PARECER ÚNICO Nº 76/2024			
INDEXADO AO PROCESSO: Licenciamento Ambiental		PROCESSO SLA: 2263/2023	SITUAÇÃO: Sugestão pelo indeferimento
FASE DO LICENCIAMENTO:	LP+LI (LAC2)		VALIDADE DA LICENÇA: Não se aplica
PROCESSOS VINCULADOS CONCLUÍDOS:	PROCESSO SEI:	SITUAÇÃO:	
AIA	1370.01.0041274/2023-08	Processo formalizado	
Outorga	2090.01.0015542/2024-53; 2090.01.0016164/2024-40	Processo formalizado	
Reserva Legal	Matrícula nº 12.496	Averbada	
EMPREENDEDOR:	Extrativa Mineral Ltda	CNPJ:	17.174.889/0003-98
EMPREENDIMENTO	Extrativa Mineral Ltda - Ampliação da Pilha de Rejeito/Estéril (PDE4)	CNPJ:	17.174.889/0003-98
MUNICÍPIO:	Nova Lima	ZONA:	Rural
COORDENADASEOGRÁFICA (DATUM):	LAT/Y 614.294	LONG/X	7.776.096
LOCALIZADO EM UNIDADE DE CONSERVAÇÃO:			
<input type="checkbox"/> INTEGRAL	<input checked="" type="checkbox"/> ZONA DE AMORTECIMENTO	<input checked="" type="checkbox"/> USO SUSTENTÁVEL	<input type="checkbox"/> NÃO

Este Parecer Único visa subsidiar o julgamento do Chefe da Unidade Regional de Regularização Ambiental Central Metropolitana (URA CM), do pedido de Licença Prévia e de Instalação (LP+LI) para as atividades listadas no Quadro 1, para a regularização ambiental do empreendimento Ex

Figura 2.3: Visualização da área de ocupação das pilhas 3 e 4. Fonte: EIA Extrativa Mineral.

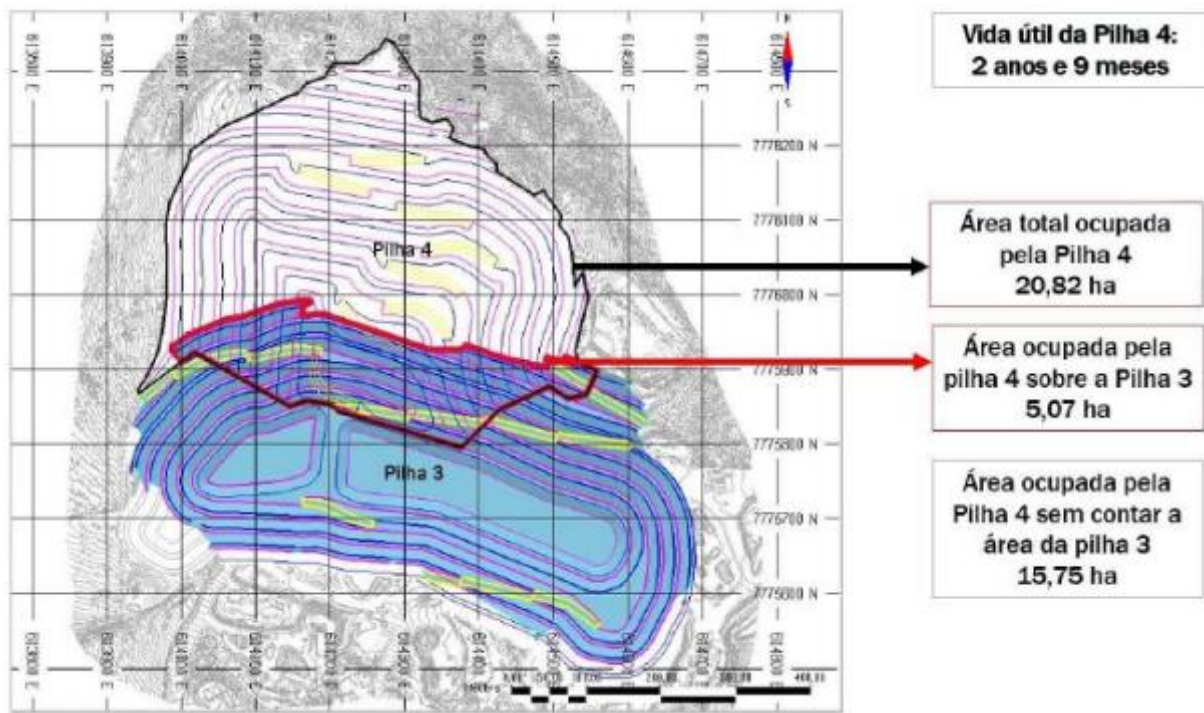
Na análise do processo de licenciamento SLA nº 2263 restaram dúvidas acerca da dimensão da Pilha 4, uma vez que a área útil da Pilha 4 formalizada junto ao SLA é de 23,54 ha e o Shapefile disponível no SLA mostra uma ADA total de 45,24 ha, dessa forma foi solicitado esclarecimentos (informação complementar ID 160276) em relação à disparidade da dimensão da pilha e fazer as devidas correções, se necessário, com apresentação do novo mapa em Shapefile.

Em consulta aos documentos apresentados pelo empreendedor, verifica-se que a ADA de 45,24 ha pleiteada no SLA 2263/2023, considera: 15,75 ha de área ocupada pela Pilha 4 sem contar a área de sobreposição à Pilha 3 (figura 2.3), 5,07 ha de sobreposição das Pilhas PDE3 e PDE4, 4,0 ha do pátio de produtos referente à ADA do SLA 901/2021, 4,72 ha do sistema de drenagem (canaletas, Sump e Dique) e 15,7 ha restante para instalação do almoxarifado/depósito de materiais de construção civil e áreas intervindas durante operações minerárias (vias de acesso, drenagem, terraplanagem e manobra de veículos pesados).

A partir dessa definição, verifica-se que as estruturas necessárias à implantação da PDE4 estão contempladas na área adjacente à pilha, aproximadamente 25,54 ha,

englobando base da pilha, sistema de drenagem, vias de acesso, drenos de fundo, sump e Dique. Portanto, entende-se que a informação complementar ID 160276 não foi atendida, uma vez que não há justificativas concretas para inserir na ADA da PDE4 (área útil) aquela área de 15,7 ha (necessária às operações minerárias) e 4,0 do pátio de produtos. O recorte do Plano Diretor do Projeto de Ampliação e localização das estruturas estão apresentados nas figuras 2.5 e 2.6, respectivamente.

Em resposta à ID 160276 o empreendedor esclareceu que *“inicialmente, cumpre destacar que ADA total apresentada se refere àquela necessária para permitir adequada operacionalização da Pilha de Estéril (PDE 4), contemplando acessos internos, área de depósito de materiais para obras, pátio de manobra e circulação de maquinários e equipamentos, conforme apresentado no Plano Diretor do Projeto de Ampliação, contido no Anexo I do EIA, Volume I/II, reapresentado no Anexo I deste documento”* e que ... *“nesse sentido, a dimensão formalizada via SLA se trata da área útil da PDE4, segundo parâmetro de licenciamento previsto na DN nº 217/2017, sendo que a ADA contempla uma maior dimensão em razão dos usos previstos, os quais não possuem enquadramento estabelecido, como pátio de manobra, estrada interna e afins”*.

Figura 2.7: Mapa de disposição das estruturas no topo da pilha. Fonte: Informação complementar ID 160277.

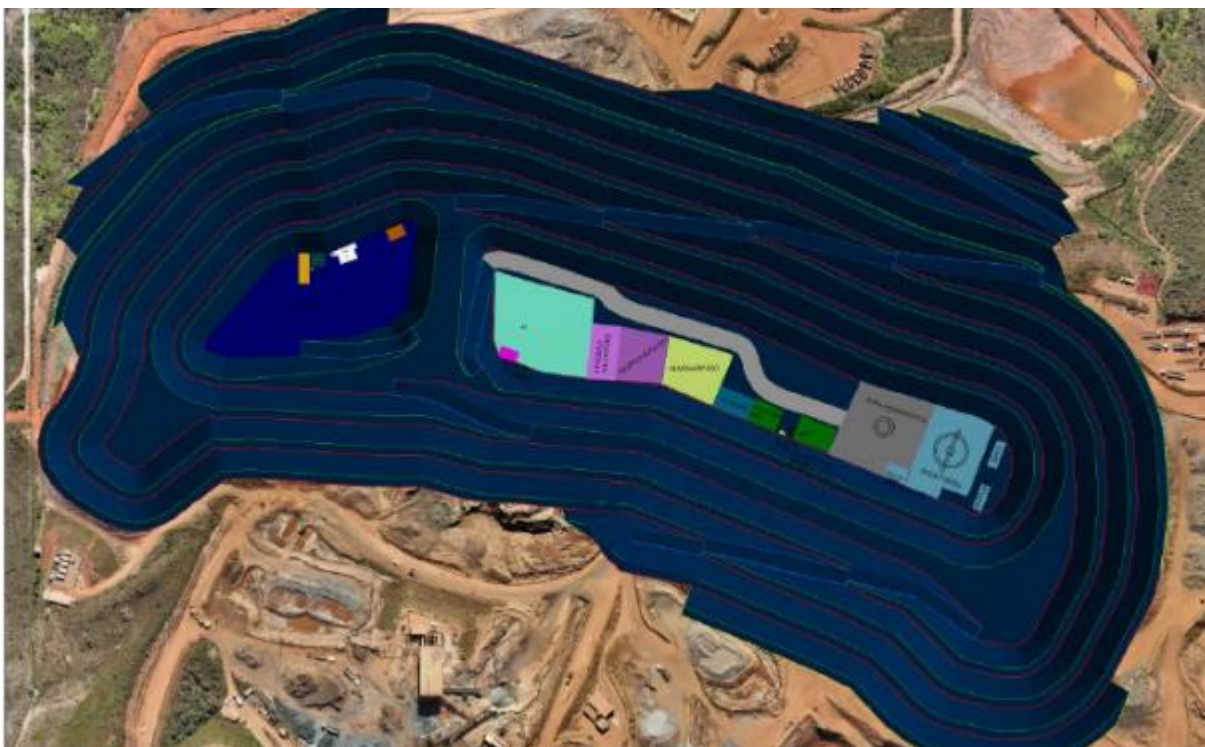
Não obstante as avaliações de estabilidade da Pilha 3 mostraram-se de acordo com a ABNT NBR 13.029:2017, o empreendedor não apresentou o outro pedido contido na informação complementar que solicitou esclarecimentos acerca da dinâmica operacional da pilha considerando as diferentes atividades concomitantes. Portanto, considera-se que a informação complementar ID 160277 não foi atendida.

Ainda acerca da proposta de realocar as estruturas de apoio administrativo para o topo da pilha, observou-se o documento “Diretrizes Técnicas e Socioambientais para Projetos de Pilhas de Rejeitos de Mineração”, produto da colaboração entre o MPMG, a Fundação para o Desenvolvimento Tecnológico da Engenharia – FDTE e a AECOM

Diante dessa recomendação e das boas práticas vigentes para estruturas de pilha de rejeito, a equipe técnica da URA Central Metropolitana **não** está de acordo com a proposta de realocação das estruturas de apoio administrativo para o topo da Pilha 3.

A empresa explica no EIA que a realocação se faz necessária em virtude da previsão de ocorrer a deposição de material, a partir da cota de 1.345 m, no local que se encontram a área administrativa da mina área.

Figura 3.3: Comparação entre as alternativas - área de supressão de vegetação nativa. Fonte: Informação complementar ID 160275.

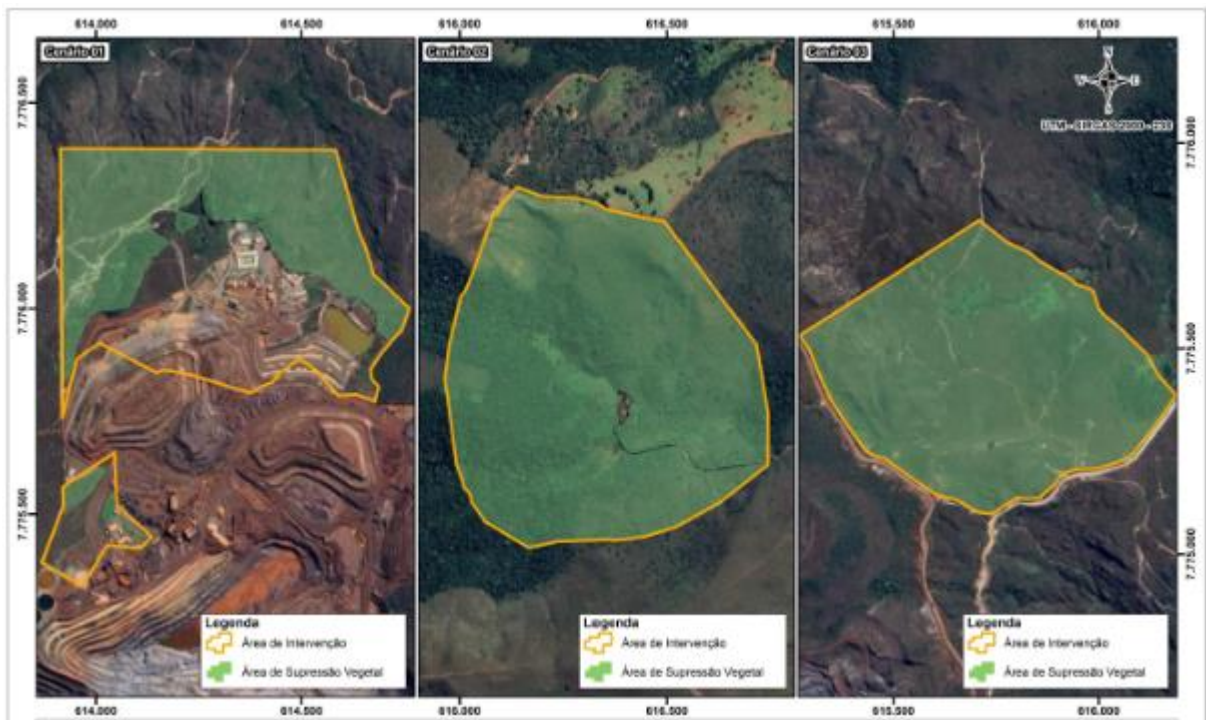
Conforme demonstrado no item 2.2.6. Projeto de Ampliação da Pilha – Pilha 4 deste PU, as estruturas necessárias à implantação da pilha de rejeito/estéril estão contempladas na área adjacente à pilha, aproximadamente 25,54 ha, englobando base da pilha, sistema de drenagem, vias de acesso, drenos de fundo, sump e Dique. Não havendo justificativas concretas para pleitear uma ADA da PDE4 (área útil) de 45,24 ha. Portanto, o estudo de alternativa locacional apresentado possui inconsistências acerca da área útil da Pilha, uma vez que no estudo deveria contemplar a ADA de ampliação referente àquela necessária para permitir adequada operacionalização da Pilha de Estéril (PDE 4), contemplando a base da pilha de rejeitos/estéril, vias de acesso à pilha e estruturas de drenagem e contenção de sedimentos, ou seja, ADA efetivamente a ser implementada pelo empreendedor sem considerar a instalação do almoxarifado/depósito de materiais de construção civil, pátio de produtos e áreas intervindas durante operações minerárias.

Dito isso, as outras duas alternativas apresentadas no estudo possuem áreas superiores à área útil da PDE4 (alternativa 1 escolhida), área da alternativa 2 é de 52,01 ha e área da alternativa 3 é de 38,95 ha. Com isso, a avaliação dos atributos foi realizada com dimensões de áreas muito diferentes, o que pode ocasionar numa superestimação dos impactos associados, tais como quantitativo de supressão de vegetação nativa e interferências em cursos hídricos, quando comparadas à Alternativa 1.

Ademais, o empreendedor considerou apenas as APP's de corpos hídricos na avaliação da Alternativa 1 não considerando as APP's de declividade, conforme se verifica na resposta à informação ID 160281 - Relatório Técnico RT-210/2024 - Caracterização dos Recursos Hídricos. Neste relatório, foi informado que a área total das intervenções em APP's é de 8,23 ha, enquanto na avaliação da Alternativa 1 tem-se 6,33 ha.

Nesse contexto, verifica-se que a ADA requerida permaneceu a mesma área apresentada na formalização do processo SLA nº 2263/2023, 45,24 ha, sem apresentar alternativas concretas para alterar os impactos e intervenções aos recursos hídricos e à vegetação nativa da proposta inicial (Alternativa 1: estimativa de supressão de vegetação nativa de 26,74 ha, intervenção em APP de 8,23 ha e em 4 nascentes e 2 olhos d'água). Portanto, a equipe da URA CM entende que o Estudo de Inexistência de Alternativa Técnica Locacional apresentado pelo empreendedor não alcançou o objetivo de comprovar que não existe outro local para instalação da Pilha 4 com um menor impacto ambiental associado.

Em resposta ao solicitado, foi apresentado o Relatório Técnico RT 187/2024 - Estudo de Alternativas Locacionais, sendo que a alternativa 1 escolhida permaneceu a mesma anteriormente, as outras 2 alternativas mostraram-se distantes da mina e com maior impacto aos recursos hídricos e à vegetação nativa, conforme se verifica na figura 3.3 abaixo.

Figura 3.5: Mapeamento dos recursos hídricos na área de estudo. Fonte: Informação complementar ID 160281.

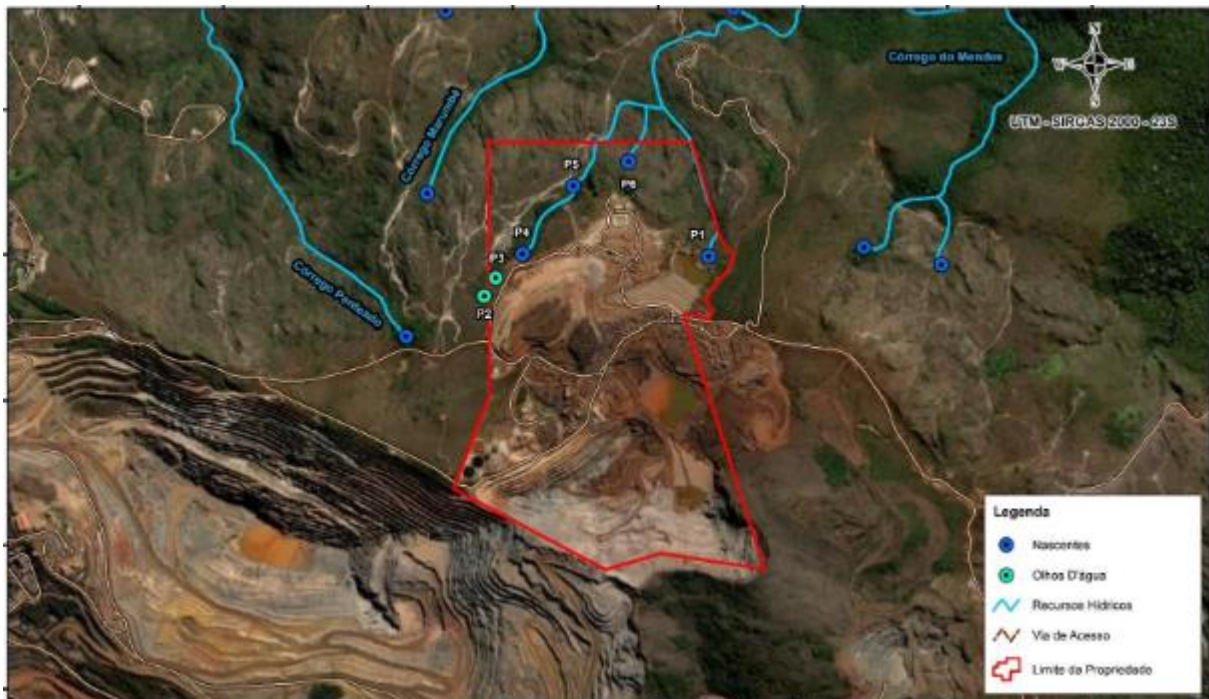
Conforme se verifica na avaliação do atendimento da informação ID 160275, tópico **3.3 - Análise de Restrições Ambientais**, o item (ii) da informação ID 160281 não foi atendido, uma vez que o Estudo de Inexistência de Alternativa Técnica Locacional apresentado pelo empreendedor não alcançou o objetivo de comprovar que não existe outro local para instalação da Pilha 4 com um menor impacto ambiental associado.

Ademais, tem-se que o uso e ocupação do solo nas áreas de preservação permanente (APPs) apresentados neste documento de IC não correspondem ao que foi verificado in loco, pois constatou-se fitofisionomia de Floresta Estacional Semidecidual em estágio médio adjacente à fitofisionomia de Campo Rupestre em estágio médio, que no estudo apresentado foram unificadas de forma simplista como “Floresta Estacional Semidecidual em estágio inicial”. Nesse sentido, além de minimizar os efetivos impactos sobre a flora nativa, as compensações também foram prejudicadas, sendo que parte do Campo Rupestre em estágio médio foi considerado como FESD em estágio inicial.

natural do corpo hídrico. Verifica-se que o empreendedor apresentou os protocolos de formalização de Outorga SEI nº 89287556 e 89284568, no entanto, os processos de outorga não serão analisados em virtude deste PU concluir pela sugestão de indeferimento do processo de licenciamento SLA nº 2263/2023.

Em atendimento à informação complementar ID 160281 (item (i) alternativa técnica e locacional e PTRF para as intervenções em APP, conforme Decreto Estadual nº 47.749/2019, art.17 e Resolução Conama nº 369/2006, art. 3º) foi apresentado o Relatório Técnico RT 210/2024 - Caracterização dos Recursos Hídricos, no qual realizou-se a identificação e o mapeamento de nascentes e cursos de água na área da Extrativa Mineral – Pilha 4, mostrado na figura 3.5.
